Magistrát hl.m. Prahy
Odbor územního rozvoje
Jungmannova 35/29
Praha 1, 110 00

Připomínky k územní studii Opatov – Na Jelenách

(červený text - aktualizace připomínek)

☑ Modelové pole koncentrací bezo[a]pyrenu

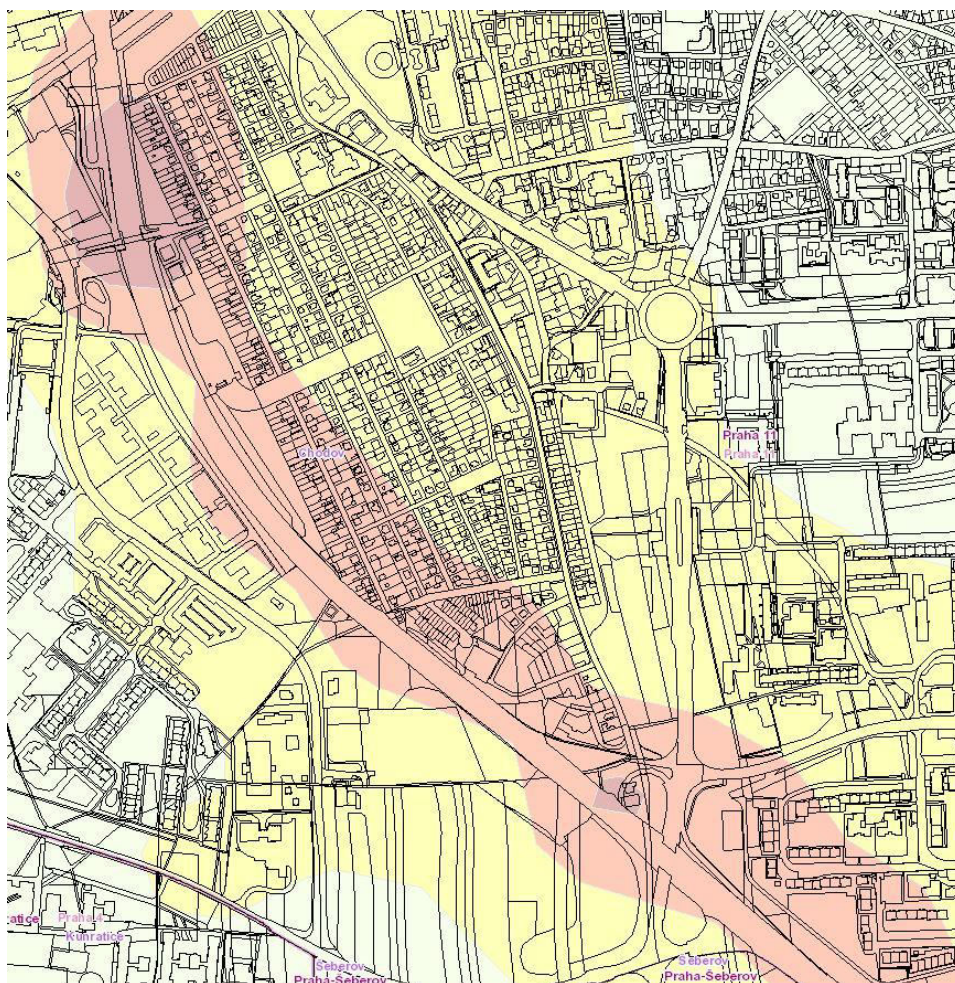
Modelové pole průměrných ročních koncentrací bezo(a)pyrenu ukazuje překročení imisního limitu 1 ng/m³ ve většině zájmového území:

▼ PM₁₀ - 36. nejvyšší hodnoty 24hodinových konc

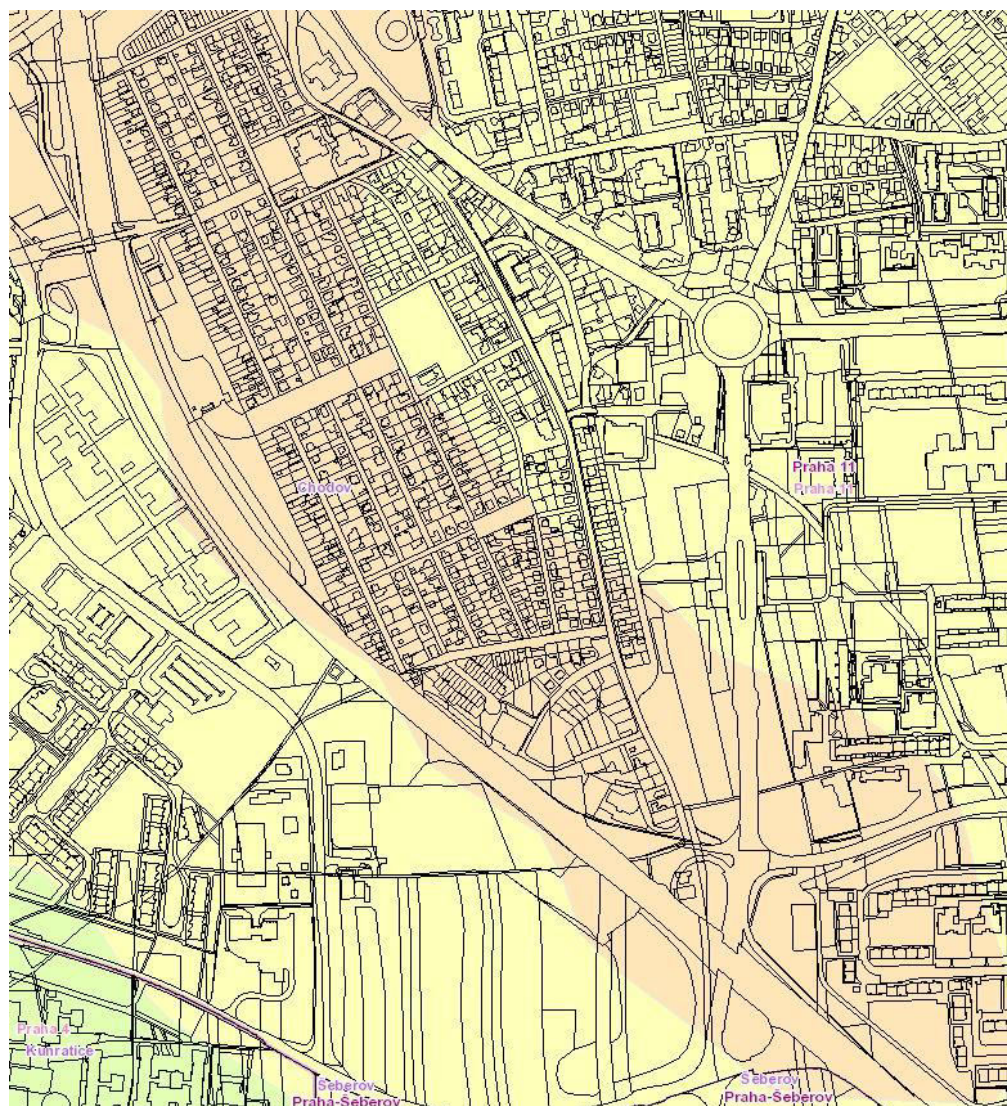
Modelové pole 36. nejvyšší hodnoty 24hodinových imis. koncentrací PM₁₀ ukazuje, že přípustné krátkodobé znečištění prachem (50 µg/m³) je překročeno na významné části řešeného území:
